改善箇所説明図

不具合発生部位
(サイドエアバッグハーネスコネクター)

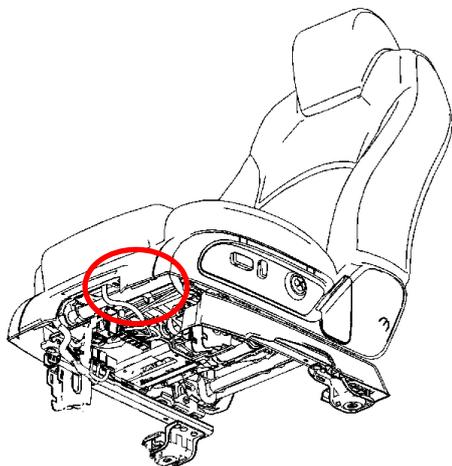
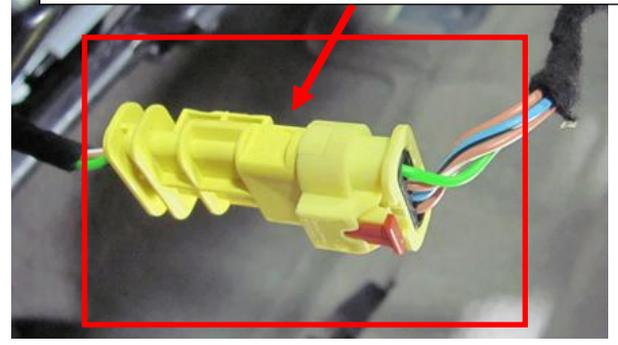
基準不適合発生箇所

運転者席及び助手席下のサイドエアバッグハーネスコネクターにおいて、コネクターの接続が緩むため、内部端子間の接触不良や水分の浸入による内部端子の錆が発生することがある。これにより内部端子間の接触抵抗が増加するため、エアバッグコントロールモジュールが異常と判定して、エアバッグ警告灯が点灯するとともに警告メッセージを表示する。

その場合、サイドエアバッグ及びシートベルトプリテンショナーが作動しなくなるため、事故発生時に被害が大きくなるおそれがある。

全車両、運転者席及び助手席のサイドエアバッグハーネスコネクターを廃止して端子を直接結合する。また、結合部分に防水及び緩み防止処理を行う。

識別：隔壁の車台番号打刻下部に黄色のペイントを塗布する。また、点検整備記録簿にリコール実施の旨を記載する。
